令和元年 7 月 24 日付け，原規規発第 1907243 号をもって設置変更許可を受け，令和元年 9 月 24 日付け総室発第 69 号をもって設置変更許可を申請（令和 2 年 11 月 16 日付け総室発第 78 号，令和 3 年 2 月 19 日付け総室発第 109 号，令和 3 年 10 月 15 日付け総室発第 61 号で一部補正）している東海第二発電所の発電用原子炉設置変更許可申請書の添付書類八の記載のうち，下記項目の記述及び関連図面等を次のとおり変更又は追加する。

1.9 発電用原子炉設置変更許可申請に係る安全設計の方針

1.9.10 発電用原子炉設置変更許可申請（令和 3 年 6 月 25 日申請）に係る安全設計の方針

【凡例】 下線：当初設計方針からの変更箇所、備考欄へ：「東海第二発電所 圧縮減容装置の設置について 補足説明資料」の頁数

第 2.1-11 図 固体廃棄物作業建屋平面図

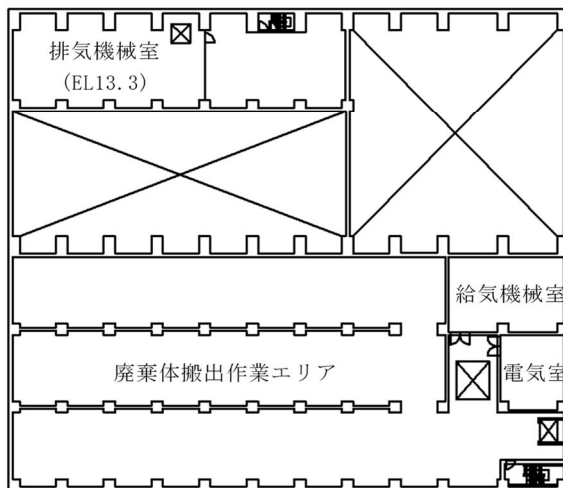
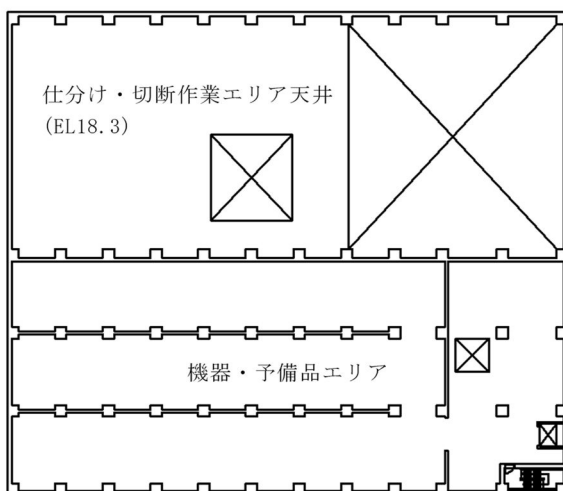
本建屋には，固体廃棄物を詰めたドラム缶を廃棄事業者の廃棄施設へ廃棄するための廃棄体搬出作業エリア，不燃性雑固体廃棄物及び給水加熱器保管庫に貯蔵保管した第6給水加熱器等の仕分け，切断を行う仕分け・切断作業エリア，圧縮減容装置で不燃性雑固体廃棄物の圧縮減容を行う圧縮減容処理エリア，固体廃棄物及び資機材の搬出入を行う搬出入エリア，資機材を保管する機器・予備品エリアが収容される。

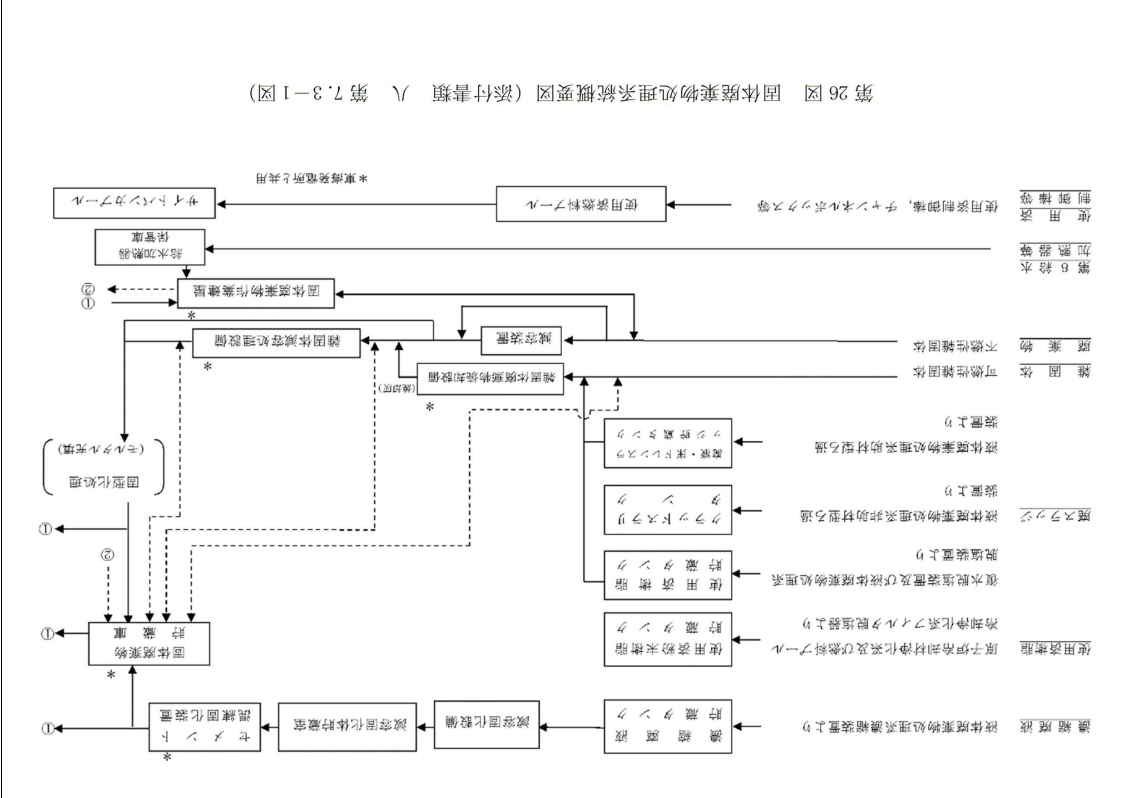
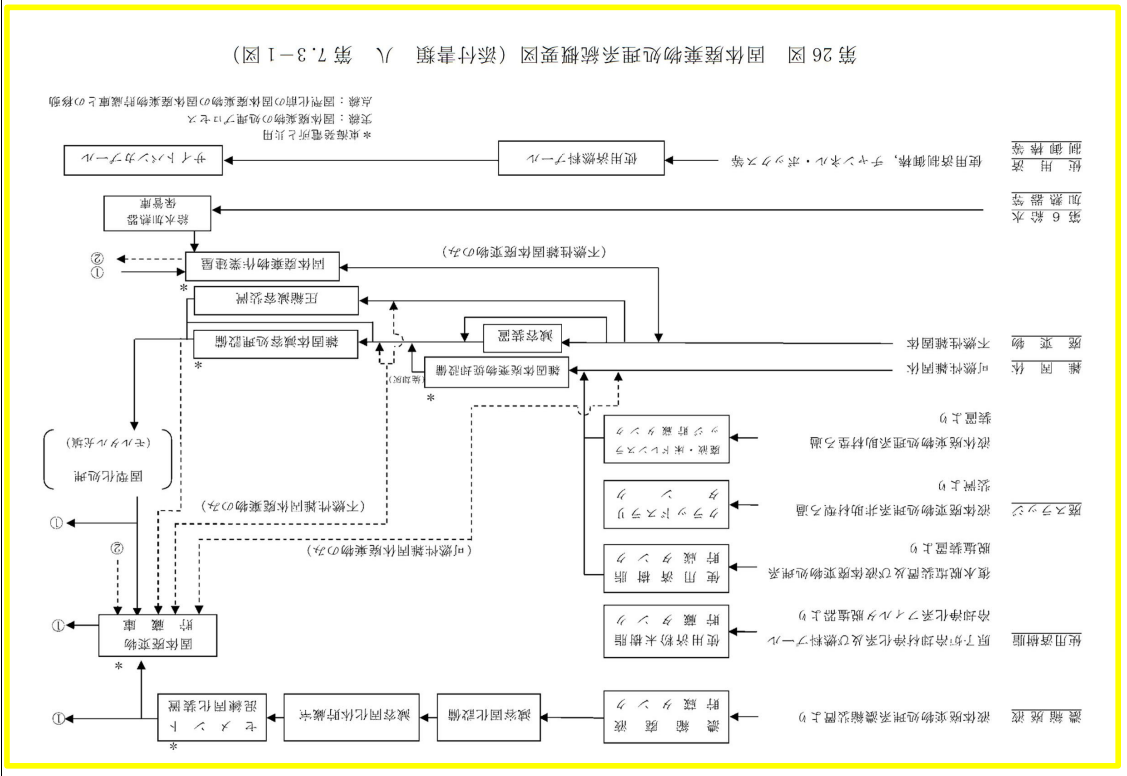
既許可 (令和元年7月24日に許可を受けた原子炉設置変更許可申請書等)	圧縮減容装置に伴う設計方針	備考
<p>1 階平面図 (EL 8.3)</p> <p>2 階平面図 (EL 15.3)</p> <p>3 階平面図 (EL 21.8)</p> <p>第 24 図 固体廃棄物作業建屋平面図 (添付書類 八 第 2.1-11 図)</p>	<p>1 階平面図 (EL 8.3)</p> <p>2 階平面図 (EL 15.3)</p> <p>3 階平面図 (EL 21.8)</p> <p>第 24 図 固体廃棄物作業建屋平面図 (添付書類 八 第 2.1-11 図)</p>	<p>①<27条-5></p>

①既許可の設計方針に基づき圧縮減容装置の設計を記載
 ②圧縮減容装置の設置による既許可の設計方針の変更
